UNIVERSIDAD DISTRITAL FRANCISCO JOSE DE CALDAS

CONSOLIDADO OBSERVACIONES A LA EVALUACIÓN FINAL DE LA CONVOCATORIA PÚBLICA 005 DE 2025 ADQUISICIÓN, INSTALACIÓN Y CONFIGURACIÓN DE EQUIPOS ROBUSTOS Y MENORES, DESTINADOS A LAS UNIDADES ACADÉMICAS DE LABORATORIOS DE LAS FACULTADES DE INGENIERÍA, CIENCIAS MATEMÁTICAS Y NATURALES, TECNOLÓGICA, CIENCIAS Y EDUCACIÓN, MEDIO AMBIENTE Y RECURSOS NATURALES, Y ARTES DE LA UNIVERSIDAD DISTRITAL FRANCISCO JOSÉ DE CALDAS, DE ACUERDO CON LAS CONDICIONES Y ESPECIFICACIONES TÉCNICAS ESTABLECIDAS.”

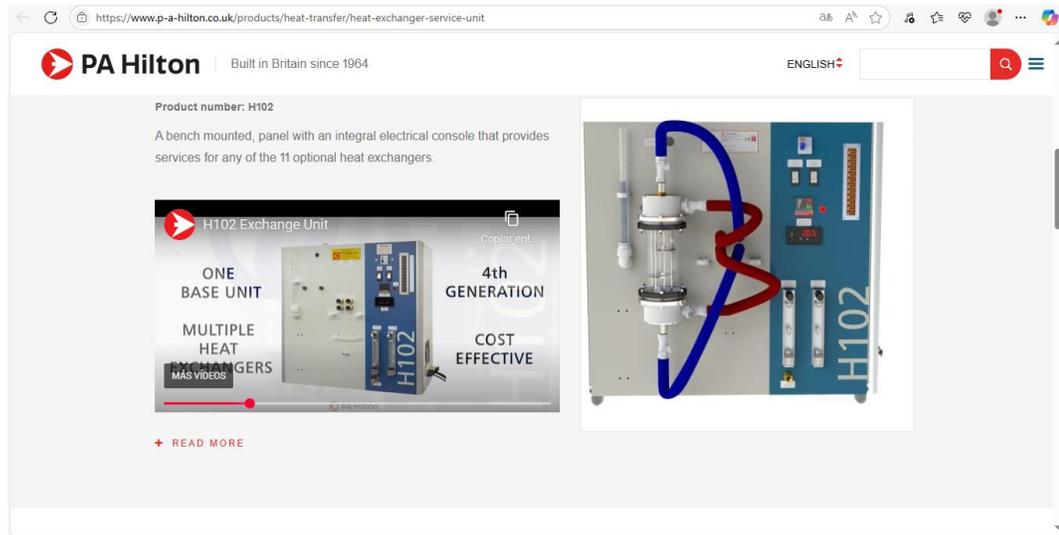
En ese orden de ideas y validando la respuesta de la entidad a nuestra observación y en consideración de asumir que esta dimensión hace referencia a todo el equipo o solución presentada, se evidencia que aun así la información técnica presentada por la empresa ICL DIDACTICA no cumple, ya que el equipo ofertado por ellos modelo H102 de la marca PA HILTON no se encuentran dentro de los rangos exigidos por la entidad, teniendo en cuanto lo siguientes parámetros:

MODELO	LARGO	ANCHO	ALTO
H102	760	485	760
H102A			
H102B	189		72
H102C			
H102D			
CHILLER WC200	610	450	500
TOTAL CON CHILLER	1559	935	1332
TOTAL SIN CHILLER	949	485	832

De esta manera solicitamos respetuosamente a la entidad sea rechazada la oferta presentada por la empresa ICL DIDACTICA para el ITEM 52 considerando el no cumplimiento de las características técnicas exigidas por la universidad en el anexo 3 (adenda 1) de acuerdo con los datos previamente indicados.

RESPUESTA DE LA UNIVERSIDAD: No se acepta la observación, Con relación a que la tabla referenciada solo toma como excedente la medida de altura; con respecto a esta duda, es estudiada en el ensamblaje del intercambiador de la empresa dado que lo que pretenden las dimensiones es que se haga referencia a todo el equipo, o solución presentada, en funcionamiento, nos permitimos enviar las evaluaciones técnicas realizadas para verificar el cumplimiento.
